Dalbro over Funder Å-dal – Tilsynskontrolplan for traditionel betonløsning

TILSYNSNOTAT NR. 4

Rapport Nr. 4
Sag 2790
Dato 2010.03.18
Initialer HR
Deltagere Navn Int Firma
Henrik Rasmussen HR Sahl Arkitekter

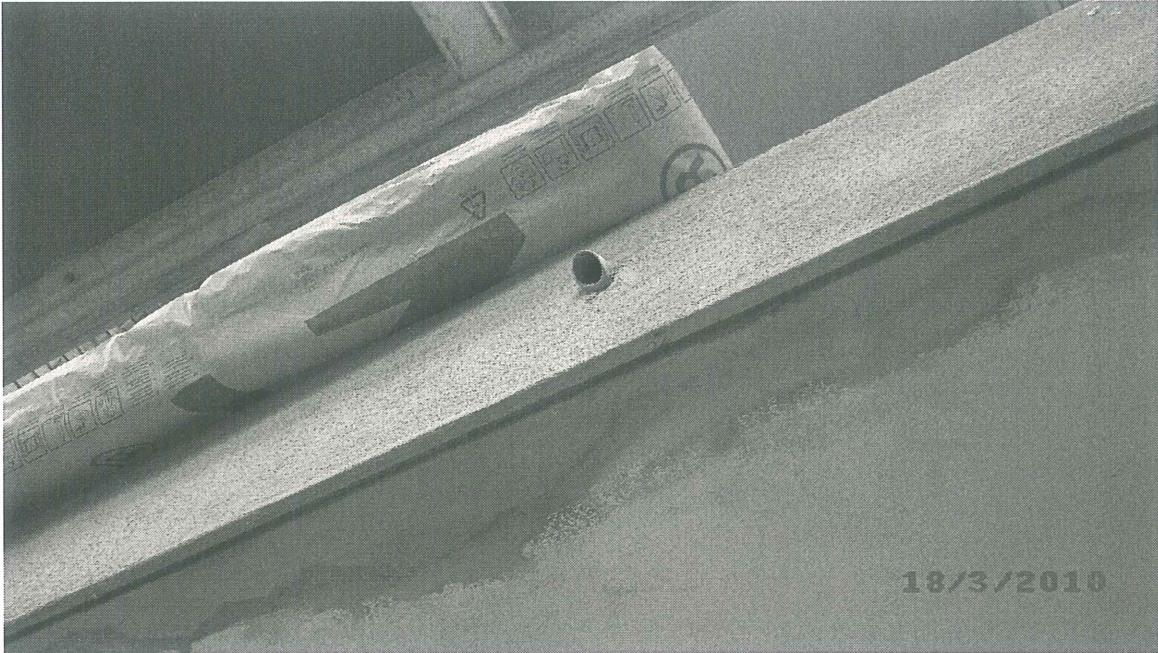
- 1.1. Udspyr er placeret så "drypkant" er tæt mod lodret betonkant - udspyr skal drejes.
- 1.2. Der er beskadiget/revnet en termorude i stuen i lejlighed nr. 27 st. th. under entreprisen udførelse.
- 1.3. Der er ikke udført lodret elastisk fuge imellem puds på søjle og mineraluld/puds på brystning jfr. detalje 504B. Kan elastisk fuge imellem puds på søjle og mineraluld/puds på brystning undlades - kommer der ikke en revne i pudsens?.

Udspyr skal drejes, så "drypkant" kommer længere væk fra lodret betonkant.

Der er ikke gjort "klar" til lodret elastisk fuge imellem betonsøjle og minealuld/puds jfr. detalje 504B.

- 3.1. Udspyr skal vende rigtigt, så "drypkant" er længst muligt væk fra lodret betonkant.
- 3.2. Defekt termorude skal udskiftes.
